Bebauungsplan W-29-12 „südlicher Pfaffensteig“

Behandlung der vorgebrachten Stellungnahmen aus der öffentlichen Auslegung (vom 07.01.2020 bis 07.02.2020) in Verbindung mit der Beteiligung der betroffenen Träger öffentlicher Belange und sonstigen Behörden gem. § 3 Abs. 2 BauGB in V. m. § 4 BauGB

Bild 1 Zum Punkt Bürger Nr.8

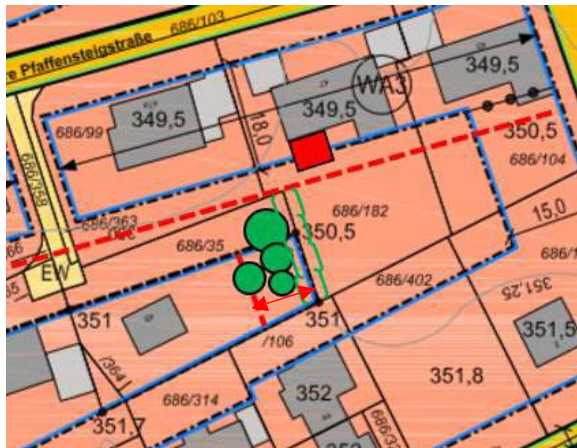
<p>8. Bürger (02.02.2020)</p>	
<p>1. Flurnummer 686/182; Obere Pfaffensteigstraße 47 – südliche Baugrenze Flurnummer 686/104 bis 686/198 Berücksichtigung des genehmigten Bauvorhabens „Errichtung eines eingesch. Anbaues an ein Einfamilienhaus“ (Amt 41/ 00141/17) im Bebauungsplan und dementsprechende Anpassung des Baufensters auf 22m – siehe Skizze (rote gestrichelte Linie- Bild 1 am Ende der Abwägungstabelle).</p> <p>Anmerkung: Eine Anpassung des Baufensters wird ebenfalls vom Besitzer des Anwesens Obere Pfaffensteigstraße 45 angeregt. Für die zusätzliche Verbreiterung des</p>	<p>Anmerkung: (dazugehörigen Bilder befinden sich am Ende der Abwägungstabelle)</p> <p>1. Die südliche Baugrenze wird einheitlich für die Hausreihe HausNr. 45 bis 47a von 18 m auf 20.00 m erweitert (s. Planblatt). Damit wird der genehmigte Anbau auf dem Grundstück 686/182 innerhalb der o.g. Baugrenzen liegen (siehe die vorstehende Stellungnahme).</p>

Bild erhaltenswerter Baum- und Heckenbestand: zum Punkt Bürger Nr. 7 (Bildquelle: Google Earth GeoBasis-DE/BKG - 18.09.2018)

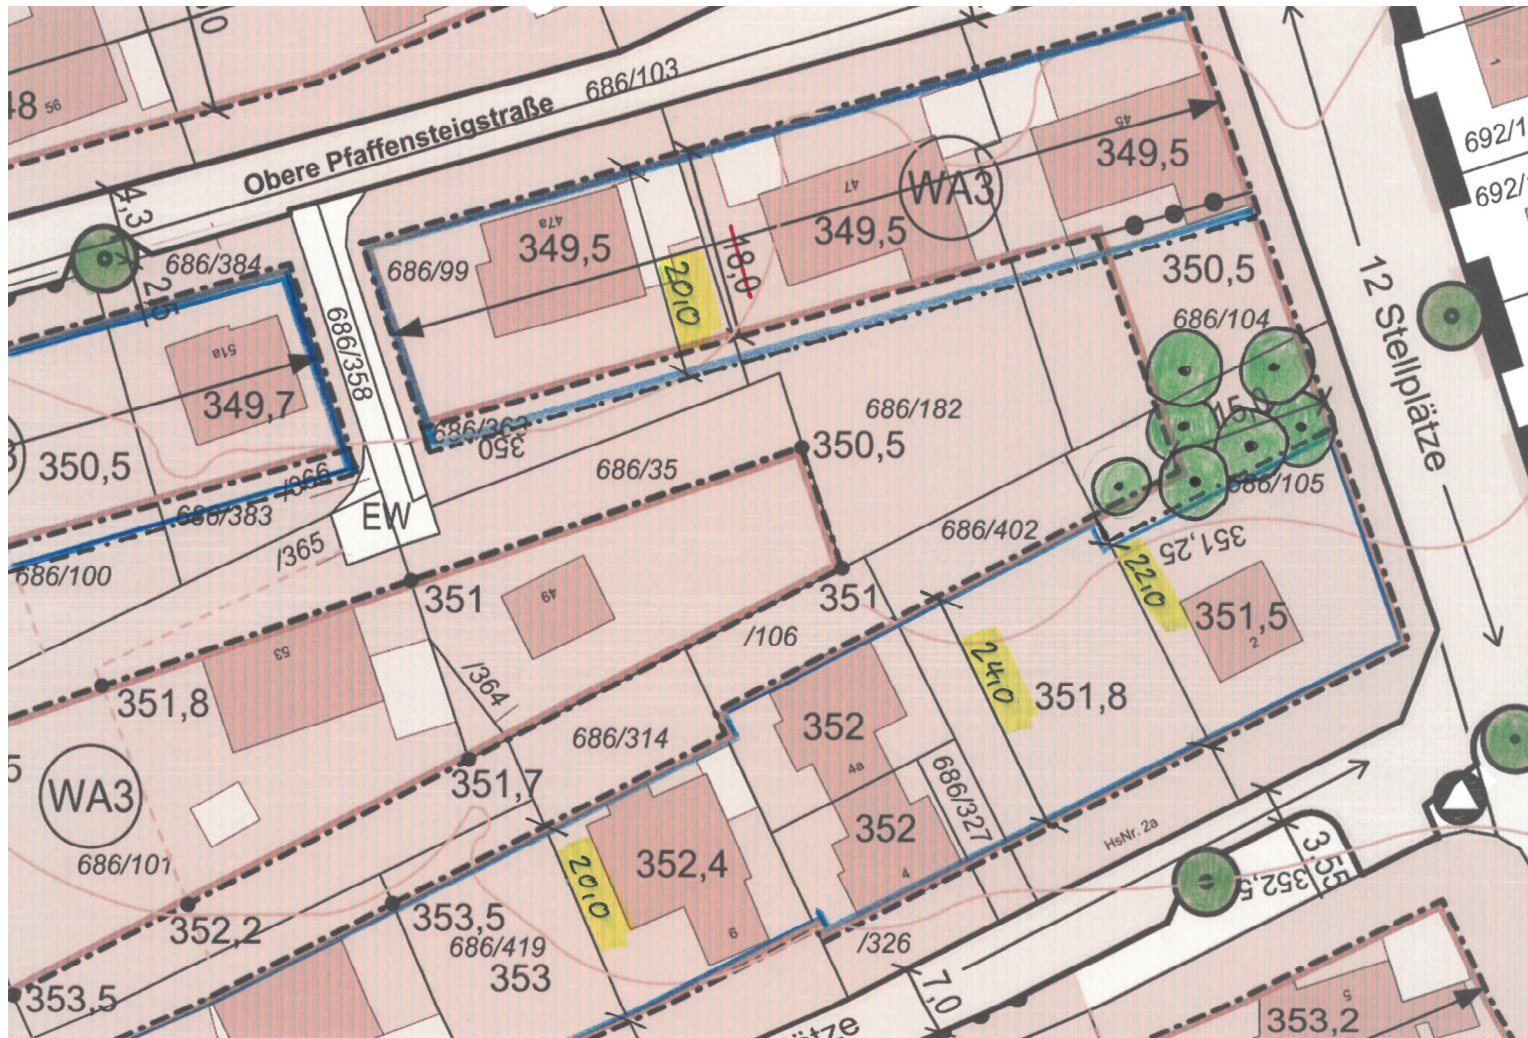
Auf dem Grundstück Am Pfaffensteig 2 befindet sich entlang der gesamten nördlichen Grundstücksgrenze ein wertvoller Baumbestand mit ausgewachsenen großen Bäumen und Gehölzen (siehe Fotos). Bereits im vorher gültigen Bebauungsplan waren an dieser Stelle erhaltenswerte Bäume eingezeichnet. In diesem kleinen Waldstück, mit seinen Hecken und Sträuchern, finden zahlreiche heimische Tierarten einen Rückzugsort (Vögel, Eichhörnchen, Igel, Bienen/Erdbienen, Fledermäuse). Dieses kleine Waldstück soll erhalten bleiben.

Anmerkung: Ein Großteil der ausgewachsenen Bäume liegt nach derzeitigem Stand der Planauslage im 24 m tiefen Baufenster. Durch die angeregte geringe Verschiebung der Baugrenze nach Süden liegen die erhaltenswerten Bäume außerhalb des Baufensters (siehe Fotos). Somit kann hier ein nicht unerheblicher Beitrag zum Erhalt und Sicherung von wertvollem Baumbestand erfolgen.
